Zawiadomienie o zmianie produktu

FIBRAIN Sp. z o.o. informuje o zmianie dotyczącej kabli światłowodowych z serii EAC. Wprowadzona zmiana dotyczy położenia rowków identyfikacyjnych na powłoce kabla, które zostały przesunięte względem prętów wzmacniających o 90 stopni w płaszczyźnie poprzecznej kabla. W związku z powyższym linia wyznaczona przez ww. szczeliny wskazuje bezpośrednio miejsce do którego należy przyłożyć środek narzędzia wycinającego okno w kablu. Opisany sposób wykonania nacięcia zapobiega naruszeniu prętów wzmacniających umieszczonych w powłoce kabla.

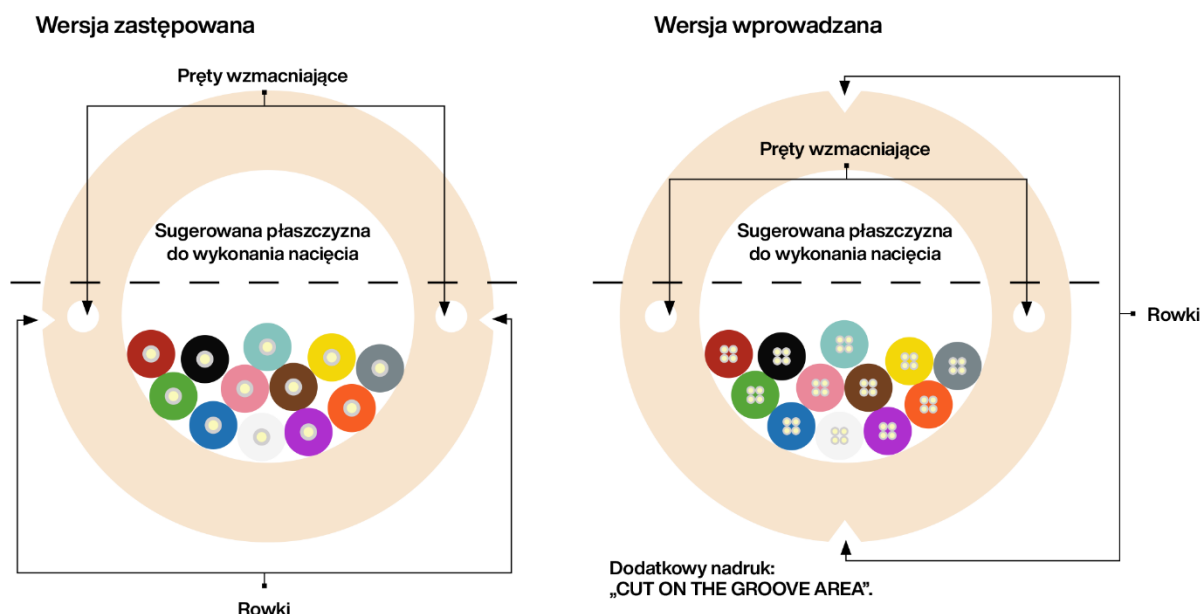
Kable w których wprowadzona została modyfikacja oznaczone są dodatkowym nadrukiem: „CUT ON THE GROOVE AREA”.

Jednocześnie pozostałe parametry kabla i właściwości mechaniczne pozostają bez zmian.
